15.9.2026

§ 125/2026

KEMI, SELKÄ-SARVI, AURINKOPANEELIN ASENTAMINEN KOKON VUOKRATUPAAN, PÄIVITETTY SUUNNITELMA

Selkä-Sarvi muinaisjäännösalue merkitty karttaan kolmella punaisella alueella.
(kartta.museoverkko.fi)

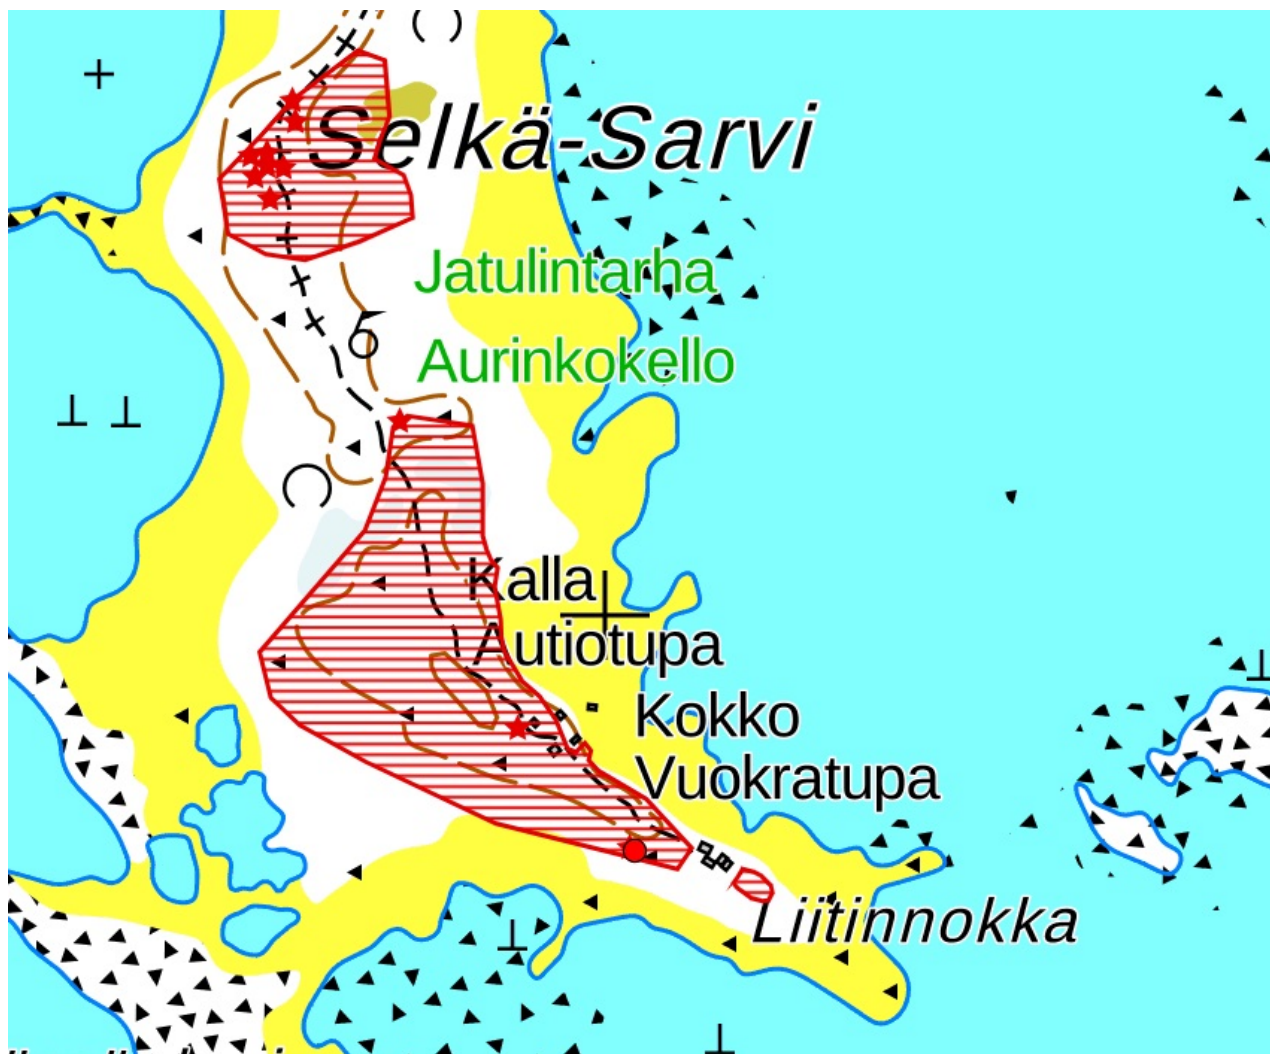
Lausuntopyynnön karttaliitteessä oleva ehdotettu asennuspaikka aurinkopaneelille saunan ja tuvan välisessä maastossa ei sijaitse muinaisjäännösalueella ja se soveltuu sijoituspaikaksi myös arkeologisen kulttuuriperinnön puolesta hyvin. Kyseiseltä sijaintipaikalta putkitettu sähköjohdon veto on lisäksi helppo toteuttaa niin, ettei johto kulje muinaisjäännösalueella. Mikäli aurinkopaneeli maisemoituu polulta katsottuna kasvillisuuteen, se edesauttaa myös VARK-alueen maisemallisten arvojen säilymistä.

Sähköpostista ei ilmene, miten rakentamiseen tarvittavat välineet kuljetetaan saarella. Jos saarella kuljetaan esimerkiksi mönkijällä, ajolinjat on suunniteltava siten, että muinaisjäännösalueella ei ajeta koneilla. Maanmuokkaus ei ole sallittua, eikä kiviä ei saa siirrellä muinaisjäännösalueella. Muinaisjäännösalueella ei saa käyttää varastointipaikkana. (kartta muinaisjäännösalueesta liitteenä).
